Objet : Avis de l'État sur le projet de Plan Local d'Urbanisme de CHAMROUSSE

RÉSERVES DE L'ÉTAT

sur le projet de Plan Local d'Urbanisme arrêté de CHAMROUSSE

OBSERVATIONS DE L'ETAT

* Retenue des Vallons

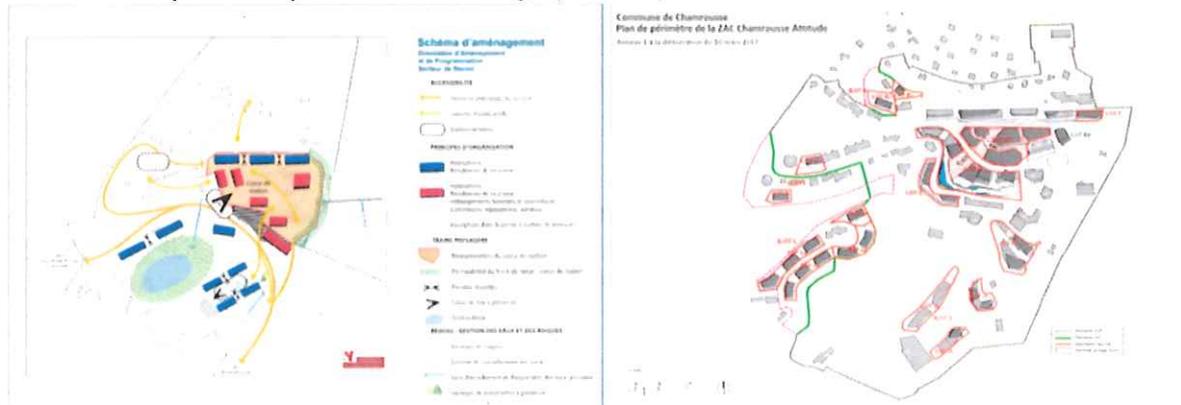
Le lac des Vallons (1800 m d'altitude) d'une capacité de 50 000 m³ à 1820 m d'altitude est alimenté par le ruissellement du bassin versant et par la source des Vallons. Les eaux des deux retenues et le réseau d'eau potable par le réservoir du Col de la Balme rejoignent l'usine à neige située à proximité de ce lac. Cette seule usine alimente actuellement l'ensemble du domaine skiable : la zone enneigée artificiellement couvre actuellement 20% de la surface de la station. Dans l'OAP n°3 du Schuss des Dames, vous évoquez l'implantation d'**une nouvelle usine à neige. Il convient de développer et justifier ce besoin dans le rapport de présentation dans le cadre du développement envisagé de la neige de culture.**

P 10 pièce n°3 OAP Arrêt

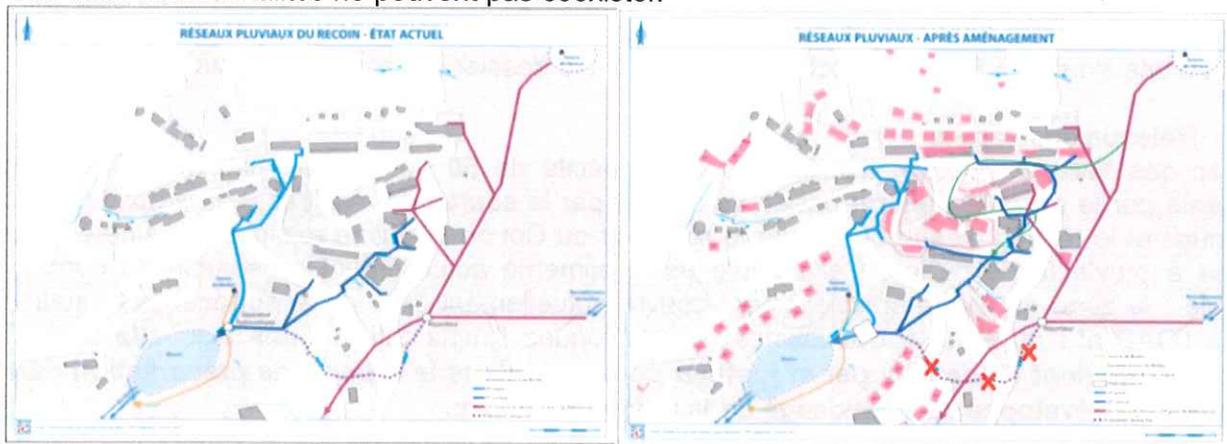
Le plan de la ZAC n'est pas cohérent avec le plan de l'OAP n°1 l'emplacement des immeubles à proximité de la retenue de la Grenouillère n'est pas le même avec le plan de la ZAC (voir schémas ci-dessous).

Le site de la Grenouillère est anthropisé et son rôle dans la gestion de l'assainissement des eaux pluviales n'est plus compatible avec l'usage pour lequel il a été autorisé.
